## Hørings svar nr. 21

Indsigelse mod etableringen af biogasanlæg på Kragekærvej  
på det sydlige Tåsinge.

## **Indsigelse mod godkendelse af biogasanlæg på Kragekærvej 12, Tåsinge, 5700 Svendborg**

## Bilag til indsigelse vedr. biogasanlæg på Kragekærvej 12 Tåsinge

De røde prikker indikerer beboelse, de turkise erhverv. Den sorte cirkel er beregning efter såkaldt ”lugtcentrum” og de orange er fra anlæggets reelle grænse.

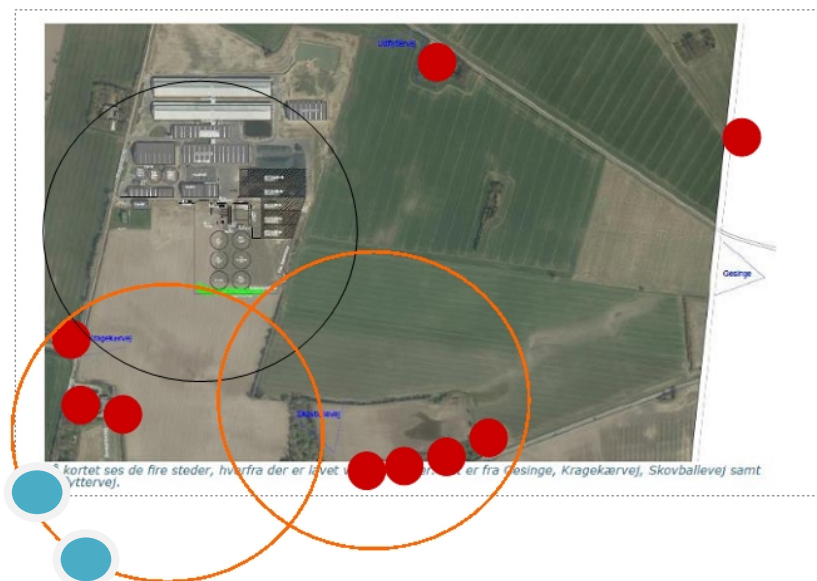
Ved udarbejdelsen af kommunens materiale er der kritisable punkter vedrørende udmåling. Idet man ikke tager hensyn til anlæggets ydregrænser eller reelle højde.

I VVM rapporten, er afstanden til naboer udmålt i forhold til Biogasanlæggets nordligste punkt. Denne afstand meget snær i forhold til optimal afstand til naboer (3 meter) men udgangspunktet bør som minimum placeres midt i matriklen, eller optimalt i det sydligste punkt på matriklen. En forskel på 50-100m., som bringer anlægget betydeligt nærmere på naboernes matrikler.

Der bør derfor udføres nye beregninger vedr. lugt, støj og visuel påvirkning i forhold til naboerne inden evt. godkendelse af Biogasanlægget.

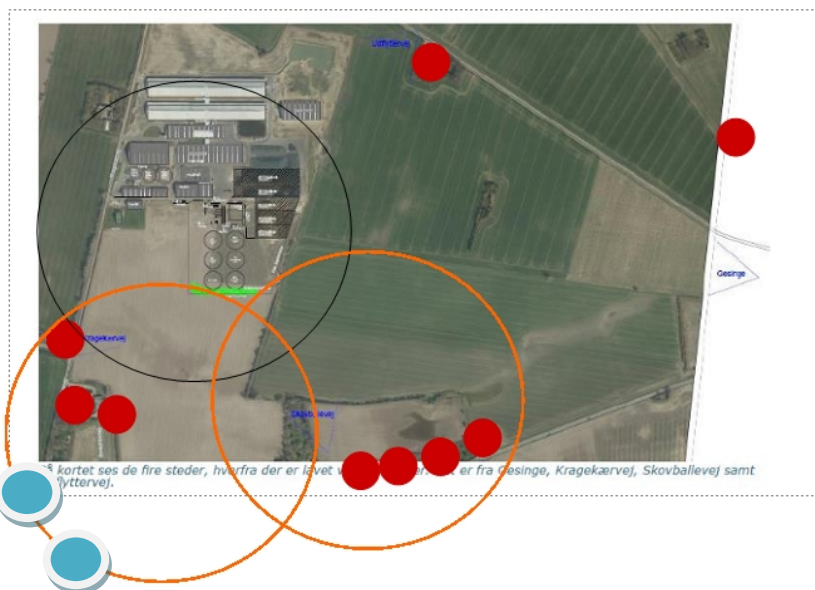
Ved udarbejdelsen af kommunens materiale er der kritisable punkter vedrørende udmåling. Idet man ikke tager hensyn til anlæggets ydregrænser eller reelle højde.
